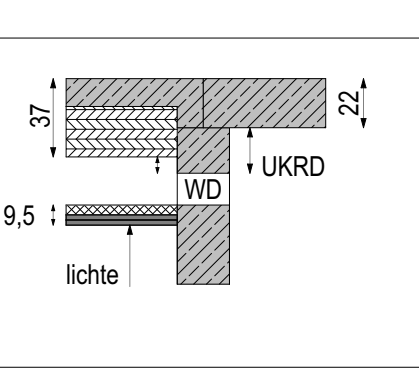
Hervorhebung der Außenkante des Gebäudes auf Anschlusshöhe des Pflasterbelags
